**柏崎刈羽原子力発電所の安全対策の確認
(案)**

新潟県原子力発電所の安全管理に関する技術委員会

新潟県原子力発電所の安全管理に関する技術委員会（以下、「技術委員会」という。）は、県の求めに応じて、柏崎刈羽原子力発電所（以下、「柏崎刈羽原発」という。）の安全管理に関し必要な事項について確認を行っている。

技術委員会では、原子力規制委員会の柏崎刈羽原発 6、7 号機に関する設置変更許可の審査内容、柏崎刈羽原発の現地視察、フィルタベント設備の確認結果、福島第一原子力発電所事故（以下、「福島第一原発事故」という。）原因の検証結果及び柏崎刈羽原発における核物質防護に関する一連の不適切事案等を踏まえ、安全対策の確認事項（論点）を 22 項目に整理し、東京電力から説明を受け、その上で疑問が残る点や国に確認するとしていた事項等について、原子力規制庁から説明を受けた。この中では、令和 6 年 1 月に発生した能登半島地震による柏崎刈羽原発への影響等も確認した。

※3 図 格納容器圧力逃がし装置（地上式FV）基礎の改良

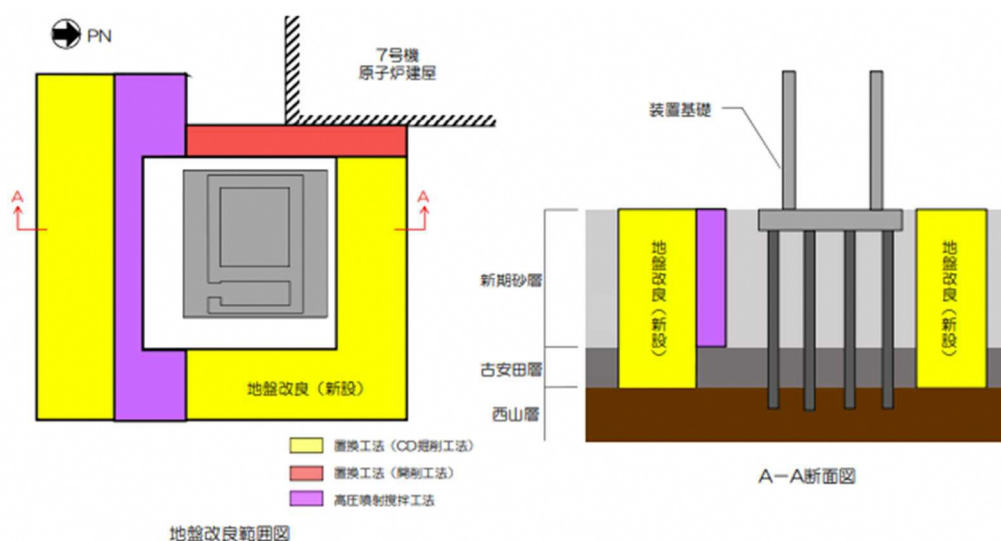
設計・工事計画認可の審査で、施設の液状化対策の詳細をどのように確認し適合性を判断したのか。
(令和6年度第1回)

地盤の液状化及びサイクリックモビリティ（※1）等による動的な相互作用を受ける建物・構築物については、網羅的な調査を実施し、液状化強度特性のばらつきや不確かさを踏まえて有効応力解析（※2）を実施していることを確認している。

例えば、格納容器圧力逃がし装置基礎については、施設外周に沿って地盤改良（※3図参照）し、施設近傍の地盤が液状化しても施設に発生する応力が許容限界を超えないことを確認している。

【洞道配置（イメージ図）】

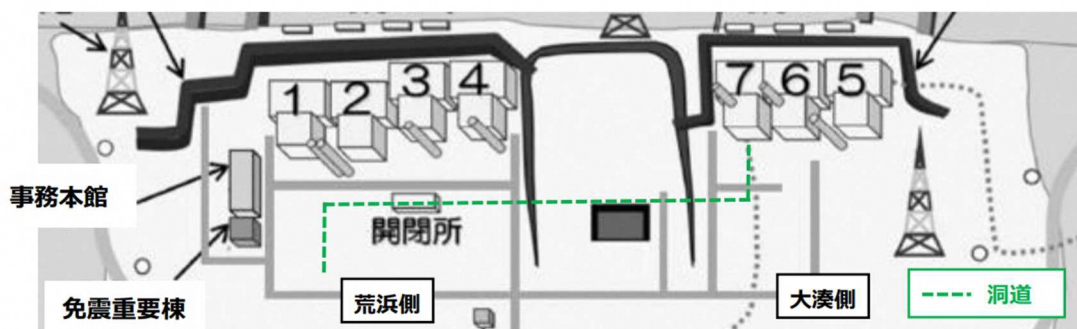
地下洞道内に布設したケーブルの余長について断層による変位と地盤沈下による変位の両者を重ね合わせた量を十分に上回っているのか、実例で数値を示してご説明いただきたい。（令和３年度第１回）

洞道変位量の算出については、各位置（※１）において一次元地震応答解析を実施し、隣接する位置の時刻歴での変位量差分の最大値を最大相対変位量とし、その変位量に洞道の構造（形状、目地設置状況）、設置地盤の状況及び地すべり断層の分布を考慮した上で、洞道各位置での設計用相対変位量を算出している。

各目地（※２）においては、設計用相対変位量約 10m に対し、約 12m と 1.2 倍の余長を確保している。

水素濃度の解析結果と着火リスクの排除

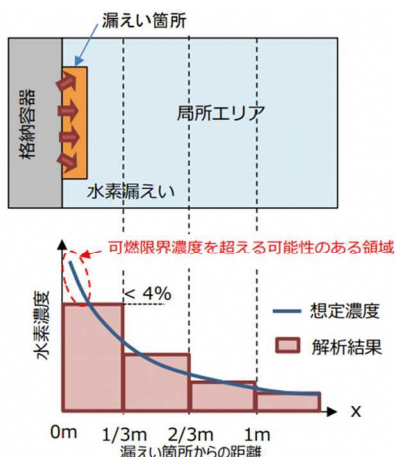
解析モデルで得られる水素濃度は、計算格子体積の平均値になっているのではないかと。このため局所的に高濃度の部位があっても、平均化され最大濃度が低めになるのではないかと。

水素濃度が 4 %を超えた領域が一つでもあれば爆発するということではなく、着火源があるかというところが大事なので、それを含めた説明をお願いしたい。(令和 5 年度第 2 回、令和 5 年 9 月 8 日追加質問)

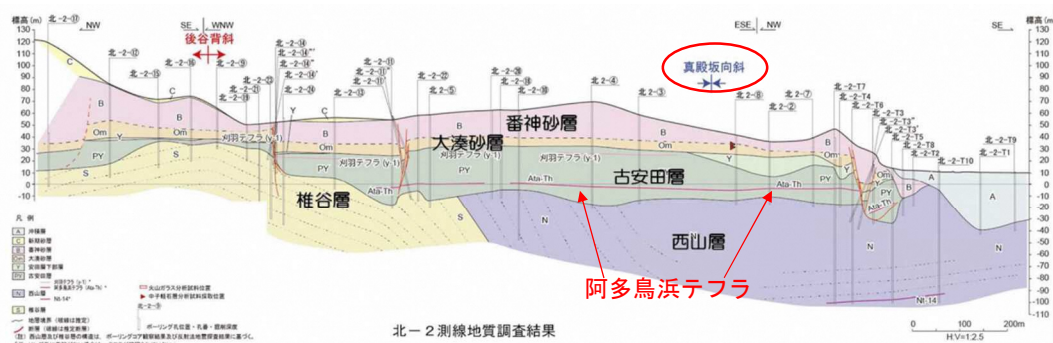
6、7号機の原子炉補機冷却海水系の配管出口は、放水路側の津波が到達しない高さで大気開放しており、津波の逆流で過大な圧力を受けない構造にしている。

画像提供：東京電力HD(株)

〈関係する国の基準〉

② 技術委員会における確認例

圧力波による放水口及びポンプへの影響

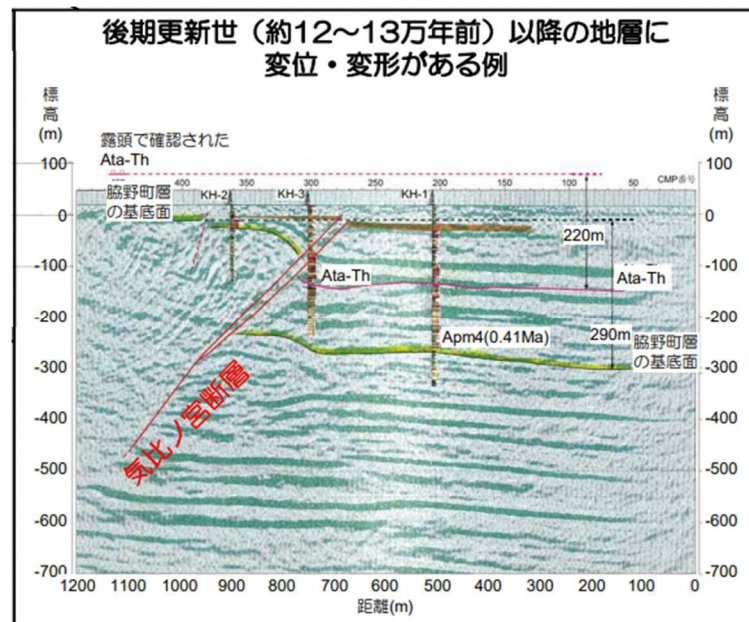
設計・工事計画認可の審査で、津波の流入対策、浸水対策の詳細をどのように確認し適合性を判断したのか。(令和6年度第1回)

(原子力規制庁回答)

津波浸入時の管路解析の結果、津波の影響による流速の変化は1.2m/sで、ポンプの定格運転時の流速約2.6m/s（定格流量1800m³/hにおけるポンプ吐出側配管部での流速）と比較して小さく、影響はないと考えている。

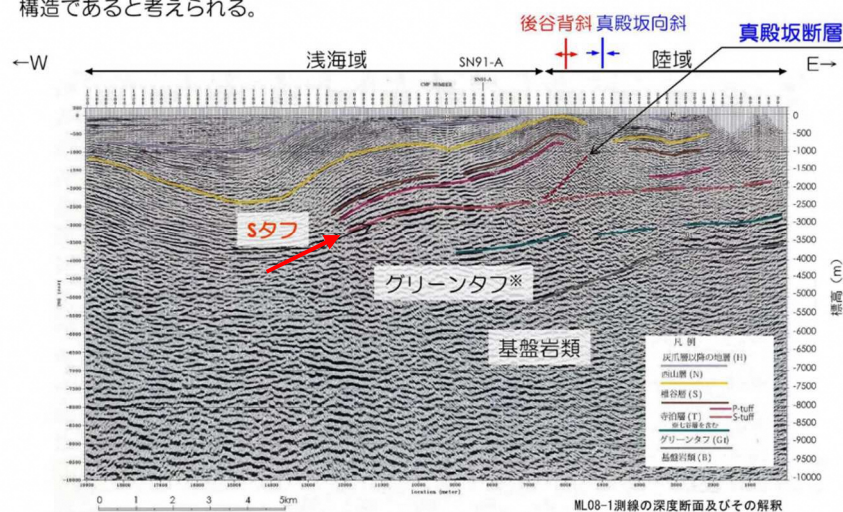
（※）内部溢水とは、配管の破損等により、原子炉施設内に水があふれ出ることをいう。

□ 原子力規制庁の説明 平成 30 年度第 1 回委員会資料 1-1 より

当該弁は電動弁のため、SB0 になると動作せず、「閉」にはならないが、耐震性を持たせた非常用電源により津波の襲来以前に閉止することで、建屋内への浸水を防止する設計としている。外部電源がなくなると非常用ディーゼル発電機で電源供給する。更にそれが使えなくなるとガスタービン発電機を使うことになる。

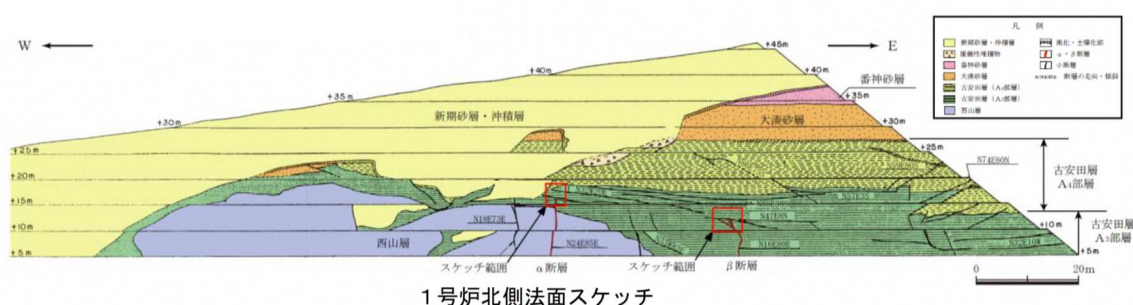
弁はセンサーで漏水を検知して動作するということであるが、センサーを含め、耐震重要度分類でどのような管理をしているのか。
